FL-PR5(C9)使用上の留意点

SBAL-100004-01

本文書は、FL-PR5(以下FP5)使用時の制限事項、注意事項を記述しています。

➤ 変更箇所 プログラム・ファイル (17 ページ)

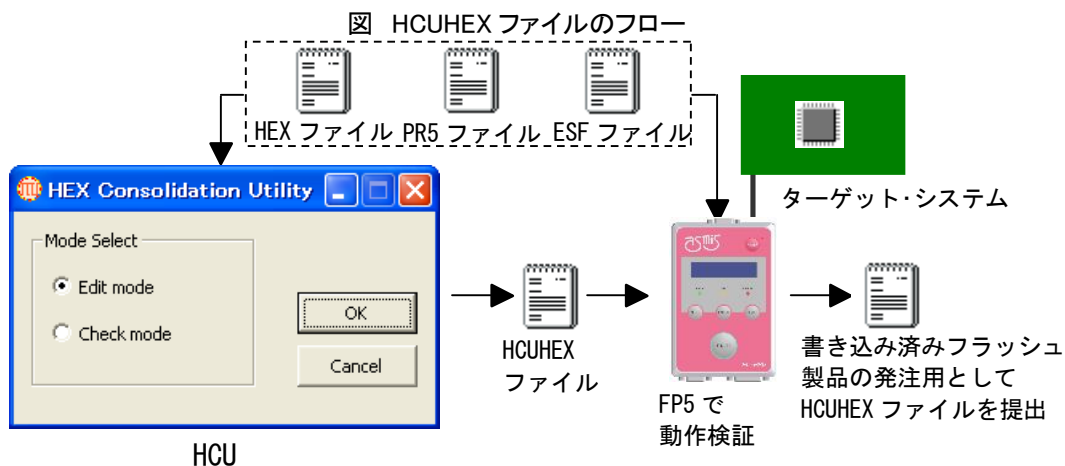
➤ 変更前

(4)プログラム・ファイル

- ・Intel HEXフォーマット
- ・Motorola HEXフォーマット

注意 アドレスは連続でなくてもかまいませんが、必ず昇順にしてください。また、空き領域は FP5 へのダウンロード時に FFH で補完されます。

➤ 変更後

(4)プログラム・ファイル

以下 2 種類のヘキサ・ファイルを使用します。フォーマットはインテル・フォーマット・タイプまたはモトローラ・フォーマット・タイプのヘキサ・ファイルに対応しています。

- ・HEX ファイル・・・オプション・データなしのヘキサ・ファイル
- ・HCUHEX ファイル・・・HEX ファイルとオプション・データを統合したヘキサ・ファイル

注意 アドレスは連続でなくてもかまいませんが、必ず昇順にしてください。また、空き領域は FP5 へのダウンロード時に FFH で補完されます。なお、プログラミング GUI を使用してダウンロードを行う場合、アドレスが昇順に並んでいなくても、昇順に並べ替えを行う機能が搭載されています。

No.7 [ヘキサエディタ(H)…]コマンドの説明文を変更

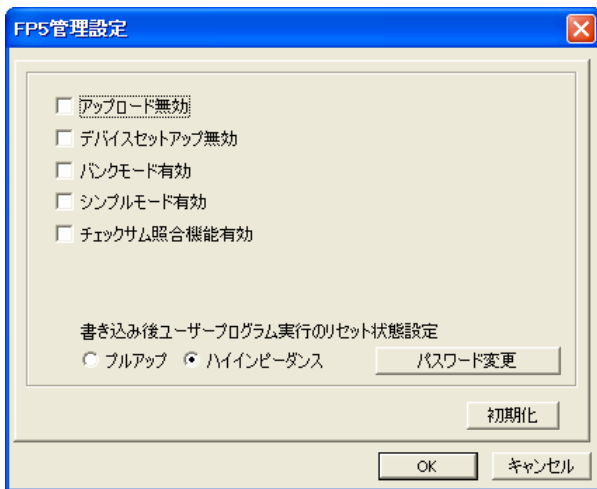
- 変更箇所 [ヘキサエディタ(H)…]コマンド (45 ページ)
- 変更前

[ヘキサエディタ(H)…]コマンドでは、インテル・フォーマットまたはモトローラ・フォーマットでプログラム・ファイルを編集できます。[ヘキサエディタ(H)…]コマンドを実行すると、プログラム・ファイル選択ダイアログが開き、編集するファイルを選択できます。

- 変更後

[ヘキサエディタ(H)…]コマンドでは、インテル・フォーマットまたはモトローラ・フォーマットでプログラム・ファイルを編集できます。[ヘキサエディタ(H)…]コマンドを実行すると、プログラム・ファイル選択ダイアログが開き、編集するファイルを選択できます。なお、HCUHEX ファイルの読み込みはできません。

No.8 プログラムファイル・サイズ監視機能追加に伴う FP5 管理設定ダイアログの変更

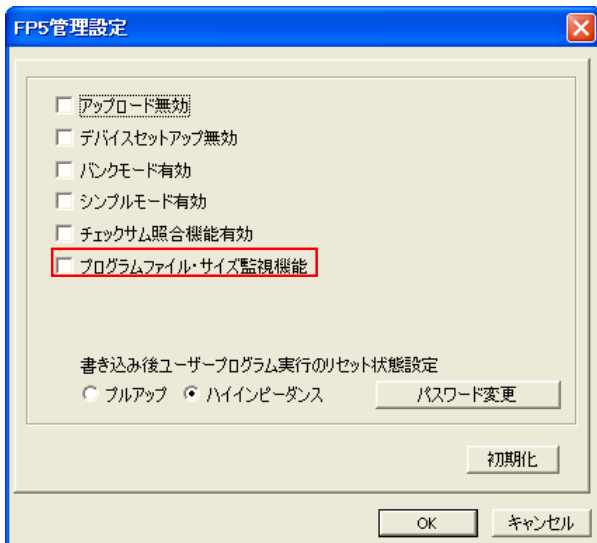
- 変更箇所 図 4-35 FP5 管理設定ダイアログ (67 ページ)
- 変更前

- 変更後
